REPÚBLICA DE PANAMÁ  
MINISTERIO DE AMBIENTE

RESOLUCIÓN No. DEIA-IA- 044 - 2022  
De 6 de Julio de 2022

Por la cual se resuelve la solicitud de evaluación del Estudio de Impacto Ambiental (EsIA), categoría II, correspondiente al proyecto **“REHABILITACIÓN DE CARRETERAS DEL DISTRITO DE CAPIRA, RENGLÓN No. 4: REHABILITACIÓN DE CARRETERAS (PUENTE VEHICULAR Y CAJONES PLUVIALES) CORREGIMIENTO DE TRINIDAD”**, promovido por el **MINISTERIO DE OBRAS PÚBLICAS**.

ANEXO 1: PLANO DE SECCIÓN TÍPICA DE CAJONES DEL MOP/NOTA  
ACLARATORIA DE ESTUDIO HIDRAULICO E HIDROLOGICO

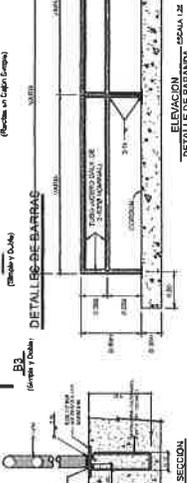
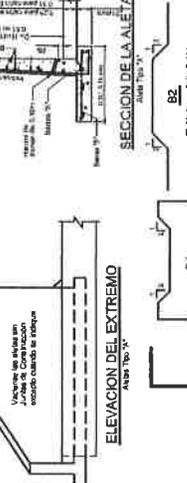
1. En respuesta a la **pregunta 9**, de la primera información aclaratoria solicitada mediante nota DEIA-DEEIA-AC-0034-1102-2022, referente al literal (a), donde se solicitaba presentar Estudio Hidrológico e Hidráulico de los 5 cajones pluviales donde se establezca el caudal de diseño de los cajones en función de los niveles máximos de crecida para los periodos de retorno en cumplimiento con la norma. Al respecto, se indica que en Anexo 4 se presenta la información solicitada, con las coordenadas de ubicación del aforo por vadeo de QDA. S/N-1, QUEBRADA S/N 2, QDA. S/N-3, QUEBRADA S/N 4 y QUEBRADA S/N 5; sin embargo, DIAM mediante MEMORANDO-DIAM-0459-2022, en mapa ilustrativo indica que *“los puntos del aforo no corresponden con la ubicación de los cajones; además, señala que el proyecto se ubica en los corregimientos de Cacao y La Trinidad”*. Dado lo anterior, se solicita:

- **Respecto a la pregunta 1**, el promotor da respuesta a cada uno de los subpuntos solicitados de la forma siguiente:
  - **Al subpunto (a)**, la cual hacía referencia a las dimensiones de los cajones para el flujo adecuado de las aguas. Al respecto, el promotor presenta informe aclaratorio del EsIA hidrológico refrendado por la Ing. Fernanda Cedeno en donde se establece que la sección adecuada de los cajones es de 2.44m de altura, 1.83 m de ancho y 8 m de longitud (ver foja 303 a la 305 y 310 del expediente administrativo).

**Figura 1. Localización del área de dragado, estribos y área de construcción del puente**

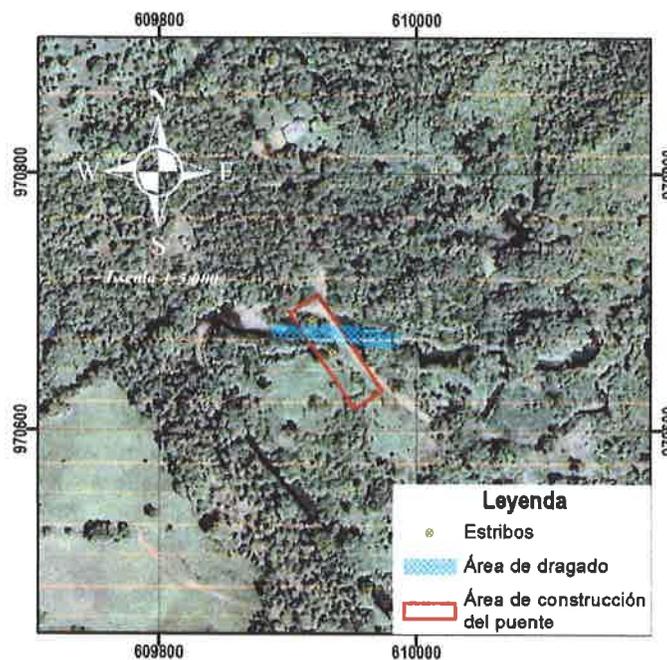
3. En respuesta a la **pregunta 2**, de la primera información aclaratoria solicitada mediante nota DEIA-DEEIA-AC-0034-1102-2022, donde en el punto (c) se incluye el área de dragado; y en la respuesta a la **pregunta 7**, se incluye el área de la construcción del puente; sin embargo, estas áreas traslapan como se puede observar la *“figura 1 Localización del área de dragado, estribos y área de construcción del puente”*, incluida en la respuesta a la **pregunta 7**;

3. En respuesta a la **pregunta 2**, de la primera información aclaratoria solicitada mediante nota DEIA-DEEIA-AC-0034-1102-2022, donde en el punto (c) se incluye el área de dragado; y en la respuesta a la **pregunta 7**, se incluye el área de la construcción del puente; sin embargo, estas áreas traslapan como se puede observar la *“figura 1 Localización del área de dragado, estribos y área de construcción del puente”*, incluida en la respuesta a la **pregunta 7**; adicional en la página 25 y 26 del EsIA, punto **Ubicación Geográfica incluyendo mapa en escala 1:50,000 y coordenadas UTM o geográficas del polígono del proyecto** se muestra tabla de todas las actividades del proyecto, la cual debe ser corregidas en base a las nuevas áreas establecidas para el proyecto, por lo cual se solicita:

- a. Aclarar el área del polígono que incluya el puente y dragado con sus respectivas coordenadas UTM.
- b. Presentar tabla de coordenadas donde se incluyan todos los polígonos de desarrollo del proyecto e incluir sumatorio total de áreas.

- **Respecto a la pregunta 3**, el promotor da respuesta a cada uno de los subpuntos solicitados de la forma siguiente:
  - **Al subpunto (a)**, la cual hacía referencia al traslape entre el área de dragado y el puente. Al respecto, el promotor presenta cuadro de coordenadas del polígono del dragado y la construcción del puente. Dichas coordenadas fueron remitas a DIAM, verificadas mediante MEMORANDO-DIAM-0673-2022, la cual indica que, “el área de dragado y construcción del puente tiene una superficie de 3,235.16 m<sup>2</sup> (ver foja 306, 315 a 316 del expediente administrativo).

Puntos de los Estribos			
Punto		Este	Norte
5	Estribo No.1	609919.51	970685.62
6	Estribo No.2	609935.02	970659.94
